**WIND FARM GIUDECCA – IMPIANTO
EOLICO DA 72 MW**

**COMUNE DI MANDAS, GERGEI E
VILLANOVAFRANCA (SUD SARDEGNA)**

ELABORATO R24

RISCONTRO ALLE OSSERVAZIONI

Figura 4.1: ipotesi di viabilità di accesso al sito.

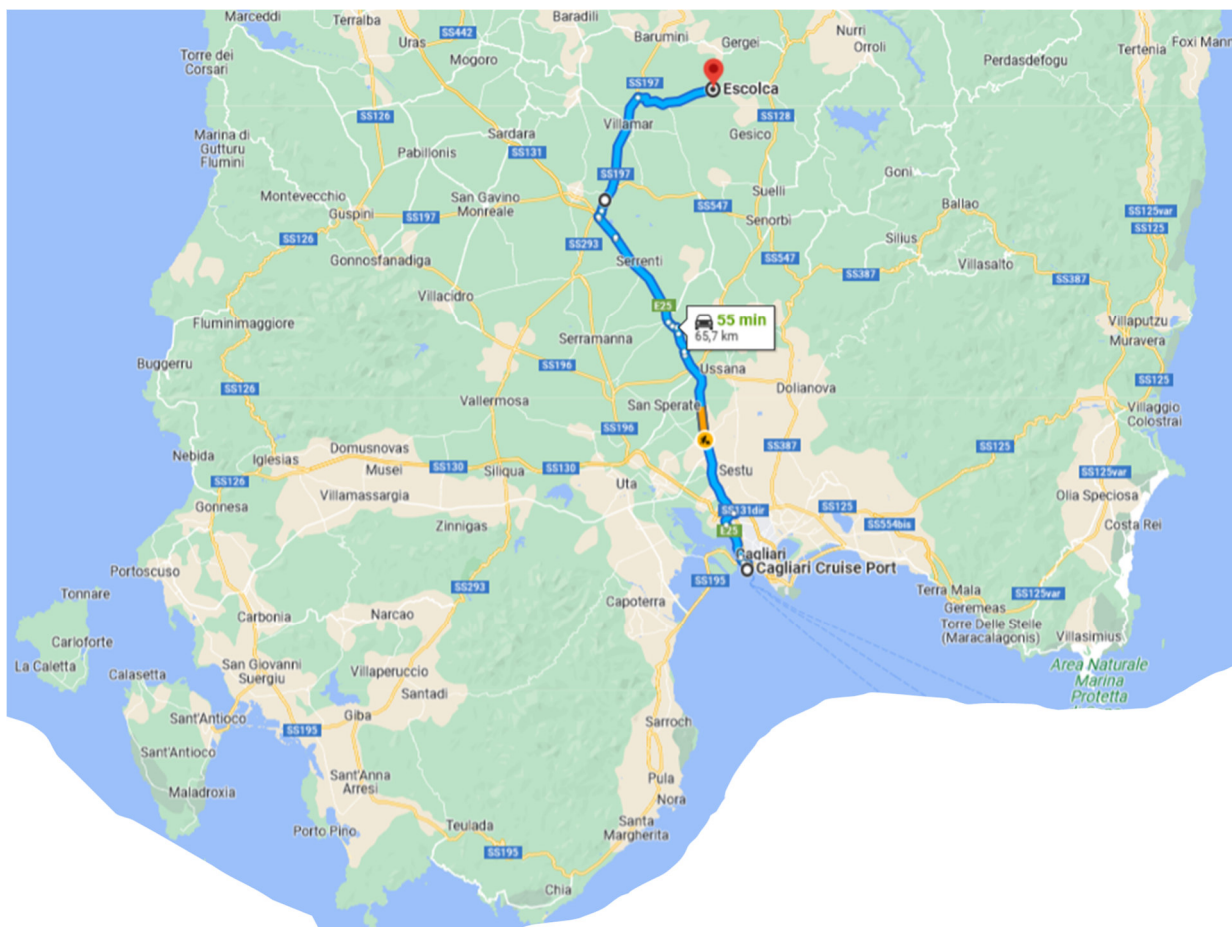
“...si rileva che nello Studio di Impatto Ambientale non sono stati fatti studi relativi all'eventuale impatto che la realizzazione del progetto potrebbe avere sul sistema dei trasporti. Si evidenzia che gli impatti ambientali generati dal progetto sul sistema dei trasporti rappresentano un aspetto non trascurabile nell'ambito della fase di realizzazione del parco eolico, soprattutto in merito alla tipologia dei mezzi eccezionali coinvolti. Il principale impatto potenziale si riferisce in particolare agli effetti indotti dal movimento di mezzi speciali di trasporto/pesanti sul traffico veicolare transitante sulle strade ordinarie (statali, provinciali e comunali).

Negli elaborati esaminati, in relazione all'arrivo delle componenti più voluminose e pesanti degli aerogeneratori, è stato indicato come porto di arrivo il porto commerciale di Cagliari e la viabilità di collegamento port-sito.

Considerando che saranno utilizzati anche mezzi speciali di trasporto, non sembrerebbero essere state fatte particolari analisi e studi concernenti l'impatto sull'eventuale incremento di traffico marittimo, né relativamente alle possibili interferenze con le attività del porto e le infrastrutture portuali.

In funzione di quanto richiesto nei riguardi del traffico, come indicato nella Relazione tecnica (Rif. 2799_5298_GIUD_PD_R01_Rev0_RTG), in via preliminare si può ipotizzare che l'accesso al sito avvenga partendo dal **porto commerciale di Cagliari**, proseguendo poi in direzione nord lungo la **E25/SS131** fino allo svincolo con la **SS293** e la **SS197**, da percorrere per circa 67 km fino all'intersezione con la **SP36** che costituisce la viabilità primaria interna al parco (Figura 4.1).

Questa ipotesi dovrà essere analizzata ed eventualmente avallata nella successiva fase di progettazione esecutiva da una ditta specializzata in trasporti eccezionali, nonché conforme all'art.1. Adozione delle linee guida sui trasporti in condizioni di eccezionalità del Decreto 28 luglio 2022 (GU n.215 del 14/04/2022).

Figura 4-2: Distanze di rispetto dalle infrastrutture della viabilità. Zoom su layout di progetto

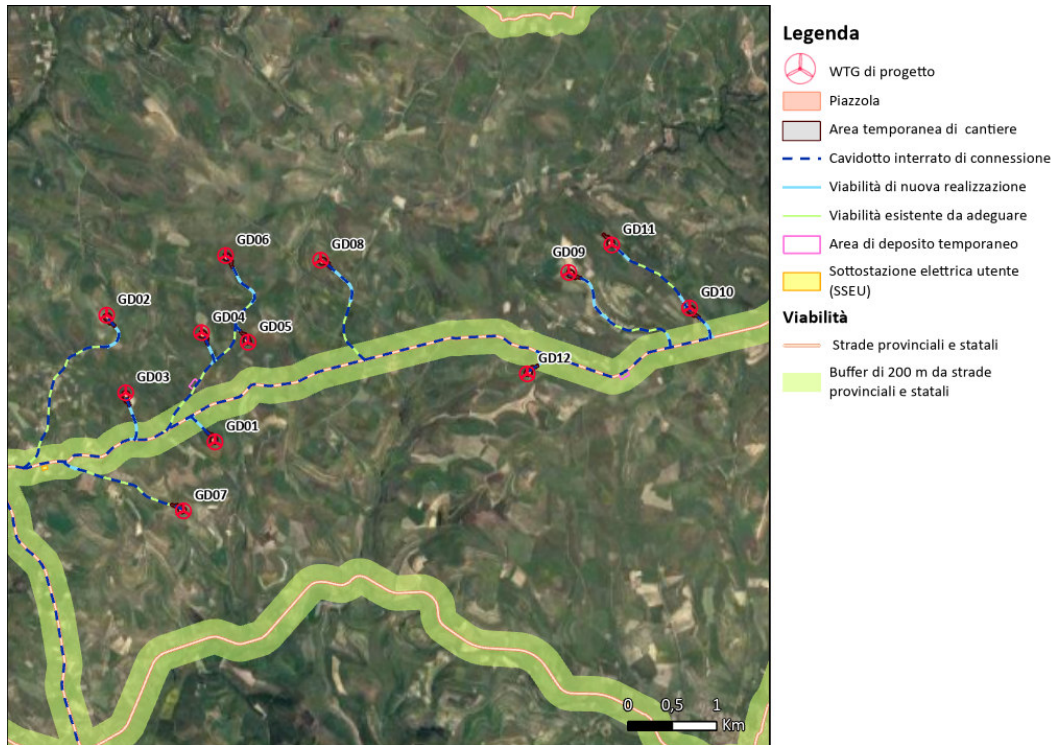
- *Lo studio delle alternative progettuali appare eccessivamente scarno. Si richiede un approfondimento da parte del proponente. Viene trattata di seguito l'Alternativa 1 che è l'alternativa relativa al progetto presentato e che prevede l'analisi relativa all'origine dell'iniziativa analizzando il territorio e la normativa di settore.*

Da queste strade, ai sensi del DM 10/09/2010, è stato considerato un buffer di rispetto di 200 m, pari all'altezza massima dell'aerogeneratore. Dalla Figura 4-2 si evince che nessuna delle WTGs in progetto e relative aree di ingombro (area temporanea di cantiere e piazzola), ricade nella fascia di rispetto di 200 m dalle strade statali e/o provinciali.

Figura 4-8: Individuazione altri impianti FER

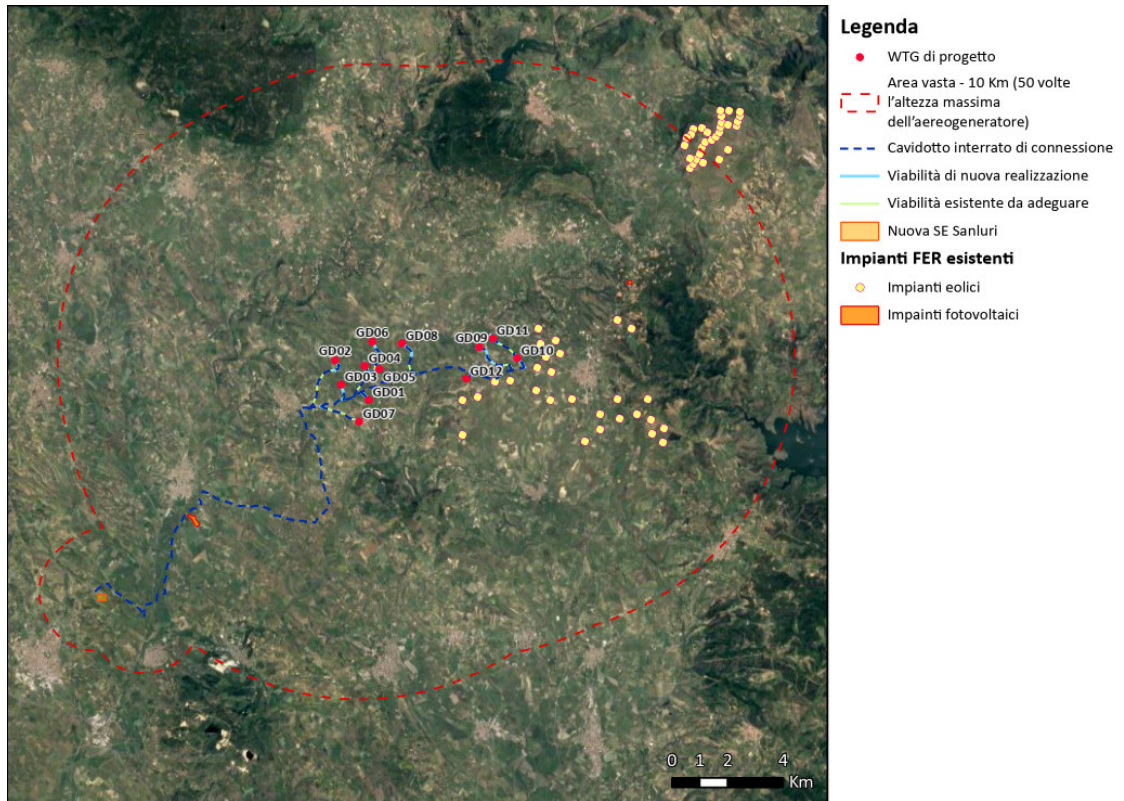
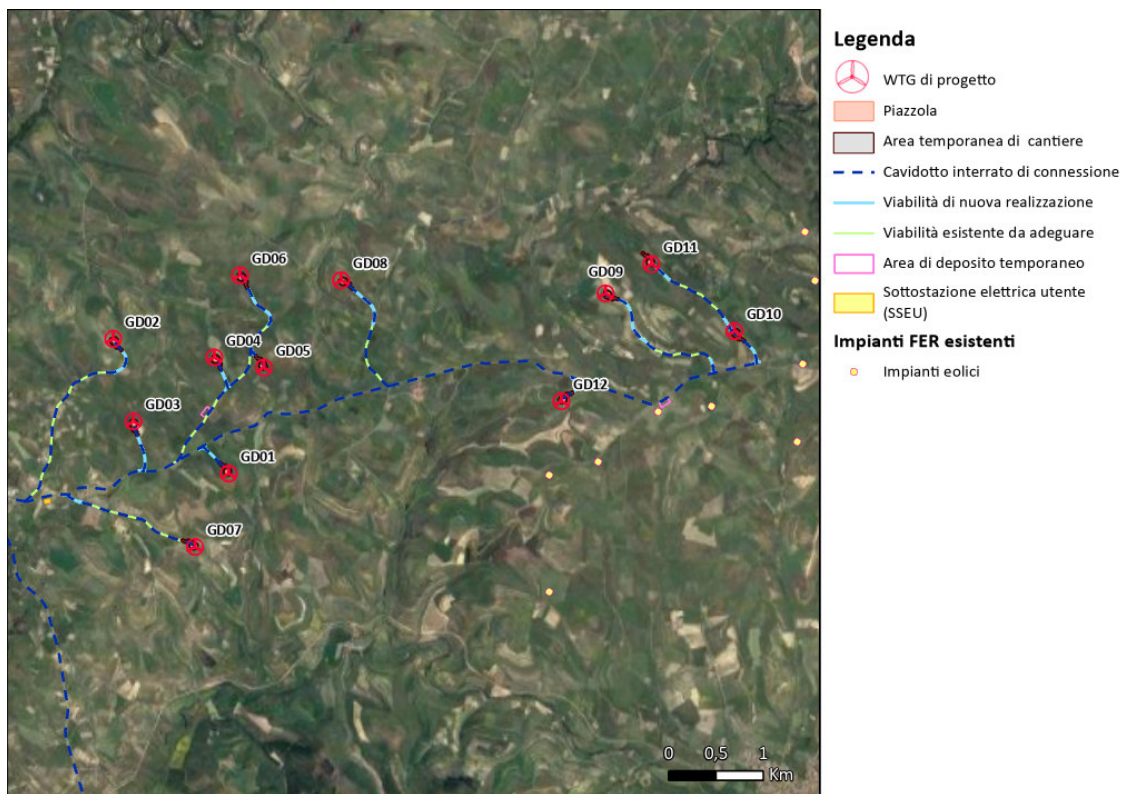
- *Nelle relazioni e nelle tavole presentate non vengono presi in considerazione gli effetti cumulativi con gli altri progetti energetici anch'essi in fase di istruttoria. In particolare:*

- *Appare coincidente l'ultimo tratto del cavidotto e similare la posizione della SE con il parco eolico Geniosu.*
 - *Appare coincidente l'ultimo tratto del cavidotto e similare la posizione della SE con il parco eolico Trexenta.*

- *Appare coincidente l'ultimo tratto del cavidotto e similare la posizione della SE con il parco eolico Nuraddei.*
 - *Si ha una sostanziale sovrapposizione con il parco eolico Luminu, nello specifico si possono individuare le seguenti criticità:*

- *I tracciati dei cavidotti si intersecano seguendo linee differenti;*
 - *Il progetto non appare coerente con la D.G.R. n. 59/90 del 21.11.20 per quanto riguarda le distanze tra gli aerogeneratori:*

- *Circa 20 metri tra GD-08 e WTG-13;*
 - *Circa 190 metri tra GD-06 e WTG-10;*
 - *Circa 270 metri tra GD-05 e WTG-11;*
 - *Circa 480 metri tra GD-05 e WTG-12;*

- *Si ha per alcuni tratti una sovrapposizione ed in parte intersezione del tracciato del cavidotto con il parco eolico Planu Serrantis. La posizione della SE pur non coincidendo va ad insistere nella medesima area. Si ha per alcuni tratti una sovrapposizione ed in parte intersezione del tracciato del cavidotto con il parco eolico Su Murdegu. La posizione della SE pur non coincidendo va ad insistere nella medesima area. Inoltre il progetto non appare coerente con la D.G.R. n. 59/90 del 21.11.20 per quanto riguarda le distanze tra gli aerogeneratori:*

- *Circa 40 metri tra GD-07 e V6;*
 - *Circa 40 metri tra GD-01 e V5.*

È stata effettuata un’analisi in merito alla presenza di altri impianti FER all’interno del *buffer* di 10 km (50 volte l’altezza massima dell’aereogeneratore), presenti al momento della progettazione al fine di valutare l’impatto cumulativo del layout proposto nel territorio. All’analisi ha contribuito un’indagine su foto satellitari, da cui è emersa la presenza di numerosi impianti FER esistenti, nell’intorno dell’area di progetto (Figura 4-8, Figura 4-9).

Più precisamente, all’interno del *buffer* di 10 km (50 volte l’altezza massima dell’aereogeneratore) si segnala la presenza di due impianti fotovoltaici, un parco eolico e molteplici aereogeneratori ubicati nel comune di Mandas; si riportano di seguito le distanze dagli impianti FER più prossimi al layout di progetto:

- Impianto fotovoltaico (Comune di Escolca) a circa 4,7 km dalla WTG più prossima (GD10);
- Impianto eolico (Comune di Mandas) a circa 752 m dalla WTG più prossima (GD12);
